## 臺中市政府建設局 函

主旨：檢送「臺中市大肚區及南屯區華南路以東銜接特三號道路工程環境影響說明書」修正後變更內容對照表及申請備查內容各1式3份，敬請審查，請查照。

臺中市大肚區及南屯區華南路以東銜接特三號道路工程  
環境影響說明書  
申請備查內容

圖5.2.3-2道路標準斷面示意圖

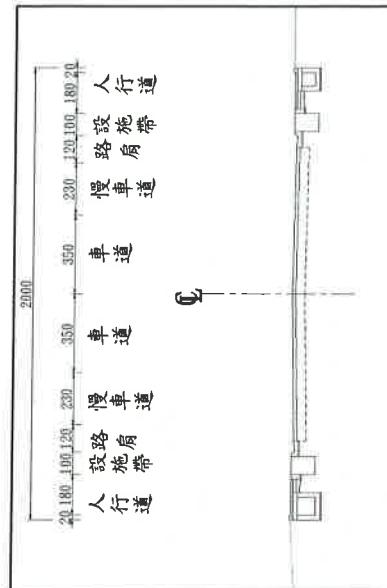
變更項目	原環境影響說明書內容	本次備查內容	備查理由
	<p>本計畫道路考量大肚地區連接臺中市區未來發展及交通運輸需求、環境生態及景觀美化等元素，且銜接道路遊園路及華南路亦為2車道之道路配置，故新闢計畫道路車道配置以雙向2快車道各3.5公尺，2慢車道各2.5公尺，兩側路肩各1.0公尺，左側排水暗溝1.2公尺以及邊坡0.8公尺；右側排水暗溝1公尺以及邊坡1.0公尺，合計20公尺，標準斷面示意如圖5.2.3-2。</p> <p>(詳原環境影響說明書5-8~9頁)</p>	<p>本計畫道路考慮臺中市區未來發展及交通運輸需求、環境生態及景觀美化等元素，且銜接道路遊園路，故新闢計畫道路車道配置以雙向2車道各3.5公尺，2慢車道各2.3公尺，兩側路肩1.2公尺，左側排水暗溝1.2公尺；右側排水暗溝1公尺，並於兩側規劃有人行道與設施植栽帶（兩側合計共6公尺），合計20公尺，標準斷面示意如圖5.2.3-2。</p>	<p>1. 細部設計檢討並依照公路路線設計規範表2.3.1公路等級與路肩寬最小寬度：四級為寬外側路肩寬容許最小值為1.2公尺修正原配置路肩寬度，於有效路寬不變(14公尺)之前提下，減少慢車道寬度為2.3公尺(符合上述規範要求)，並依照規範定義之文字為調整原「快車道」文字為「車道」。</p> <p>2. 本案部分區域位於都市計畫區，依照市區道路及附屬工程設計標準第5條第一款為改善安全環境，應留設人行道，故於不增加開發面積之前提下，調整道路兩側路肩外之配置，調整排水溝位置，並配置人行道及設施綠帶。</p>
